令和５年度「東京都環境影響評価審議会」第５回総会

「東京都市計画道路都市高速道路第 1 号線（新京橋連結路）建設事業」
環境影響評価書案について

6 月分受理報告に係る助言事項（事業者回答）

7月分受理報告に係る助言事項（事業者回答）

調査地点図（プロジェクトサイトより抜粋）

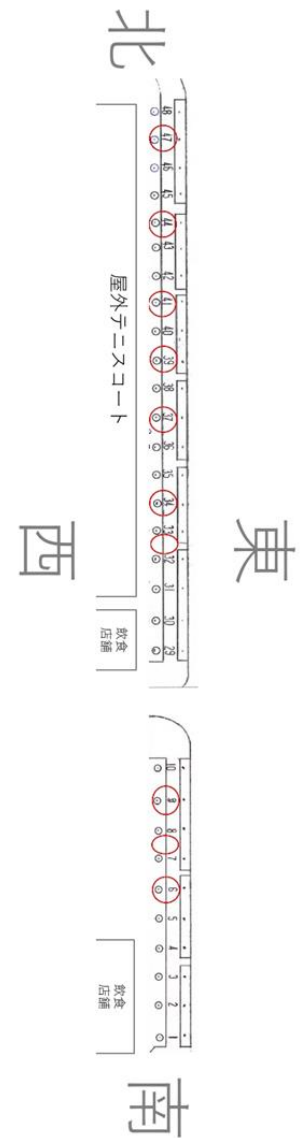
その他	1 横田	p. 34 に「病虫害被害が見られた際は、状況を踏まえて対応する」とありますが、どのような対応をされるのでしょうか。また、移植・仮移植後の樹勢劣化や不活着などの場合において、事業者としてどのように対応されるのでしょうか。移植が上手くいかなかった場合の対応について明示頂く必要があるように思います。	病虫害被害が見られた際には樹木医などの専門家の指示を仰ぎながら、農薬を既定の希釈や用法に則り散布を行います。また、樹勢劣化や不活着等の場合には状況に応じて灌水や液肥、発根促進剤等の施用を行います。
	2 横田	樹木の移植等の施業環境の整備として、植栽以外で、重機による土地性状の改変（たとえば舗装や境界部構造物等の撤去、地表の掘削・埋め戻し・舗装など）がなされたエリアがあれば、どのような作業によりどのような地表・地中の改変がなされたか把握をしておく必要があると考えますので、ご報告をお願いいたします。	神宮外苑広場（建国記念文庫）及び神宮第二球場周辺について、植栽以外の改変は神宮第二球場の解体として備品、フェンス等の撤去を実施しておりますが、現状舗装や境界部構造物等の撤去、地表の掘削・埋め戻し・舗装などは実施しておりません。
	3 横田	いちよう並木根系調査の状況は、主に今回の事後調査報告書での報告と理解しましたが、「根系調査を実施できた範囲では、『10 cmメッシュ内に直径 30 mm以上の根が 4 本以上ある』箇所は見つからなかった」（p. 50）について、どの位置・範囲を調査区間とするかといった具体的方法は評価書では示されていませんでしたので、実施方法・時期をはじめ、より丁寧に根系調査の進捗をご報告いただくよう、お願いいたします。	根系調査については、令和 5 年 1 月 11 日（水）～18 日（水）に、4 列のいちよう並木の西側 1 列の 10 地点において調査を実施しました。 調査の位置・範囲については、事後調査計画書に記載のとおり、歩道縁石から約 6.5m 内外の位置において、幅約 1.0m 以上、深さ約 1.0m 以上、奥行約 1.5～2.0m の穴を原則手掘りして調査を実施しました。調査地点や方法の詳細については、プロジェクトサイトを通じて公表しております。 (https://www.jingugaienmachidukuri.jp/pdf/jingugaienmachidukuri_news_20230111.pdf)

しかしながら、10 地点中 9 地点で、コンクリート塊や石礫、塩化ビニル製パイプ等が出現したことなどから、昨冬実施と比べ、範囲を広げ必要なエリアで地点数を増やすなど徹底した調査を引き続き実施することとしています。（今冬実施予定）

今後も継続する根系調査の結果や樹木医の見解を踏まえ、野球場棟のセットバックなど、いちょう並木を確実に保全するために必要な施設計画の見直しに取り組んでまいります。
